Région Hauts-de-France

**Avis délibéré de la mission régionale
d'autorité environnementale
Hauts-de-France
sur le projet de parc éolien
de la société « Parc éolien du plateau de la Chapelle-sur-Chézy »
sur la commune de La Chapelle-sur-Chézy (02)**

n°MRAe 2021-5403

Carte de présentation du projet (source : dossier administratif – page 18)

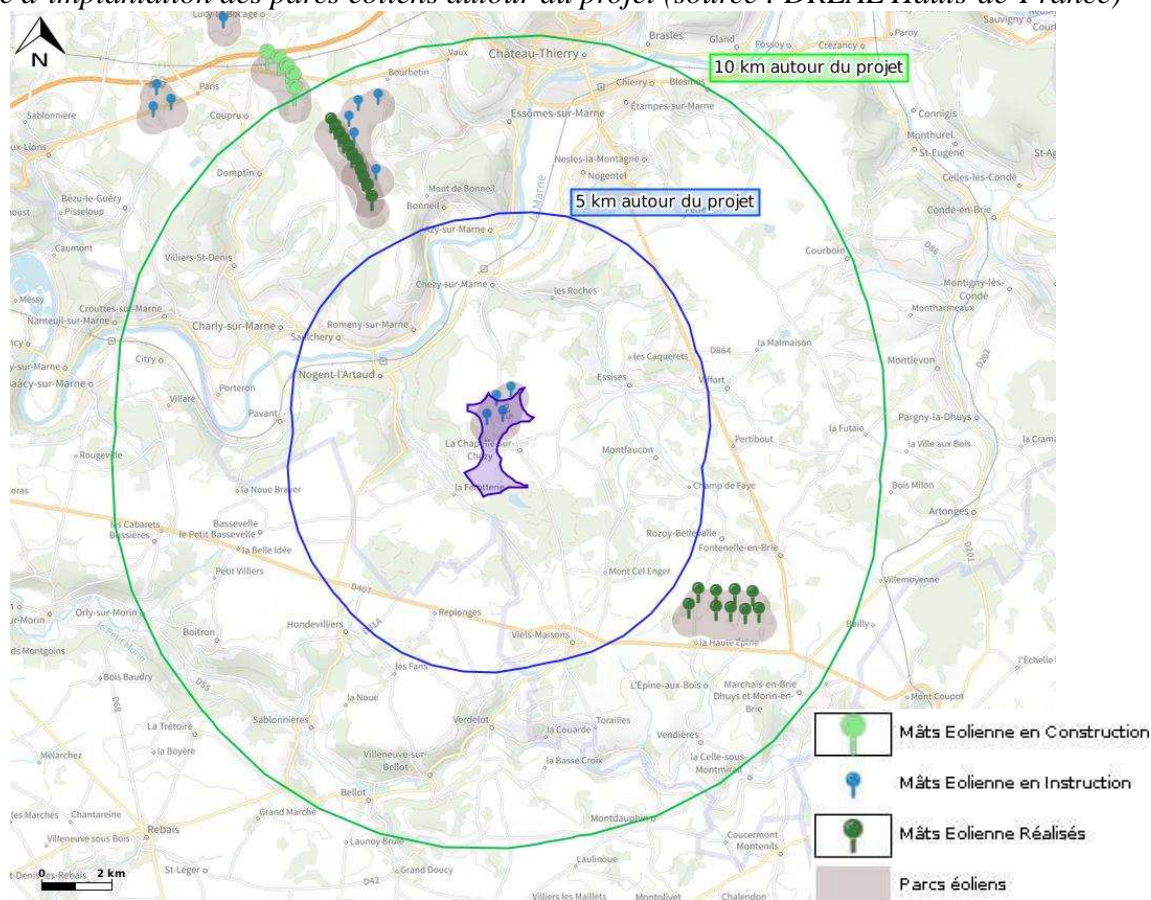
L'emplacement des différentes éoliennes n'est pas précisé sur les différentes cartographies, ce qui ne permet pas de juger convenablement de leur position vis-à-vis des différents enjeux et de la pertinence des points d'écoute.

Or, les éoliennes E2 et E4 se situent à moins de 200 mètres en bout de pales de zones importantes pour les chauves-souris, en contradiction avec les préconisations d'Eurobats³. Ainsi, deux arbres isolés de haut jet sont localisés dans le secteur de l'éolienne E2 et l'éolienne E4 est à 151,6 mètres en bout de pale d'une haie (étude écologique page 420).

- *déplacer les éoliennes E2 et E4 à une distance d'au moins 200 mètres en bout de pales des zones importantes pour les chauves-souris (zones de chasse, bois ou haies), conformément au guide Eurobats ;*
- *étendre la période de bridage à l'ensemble du parc et également aux moments où les vents sont inférieurs à 11 mètres par seconde.*
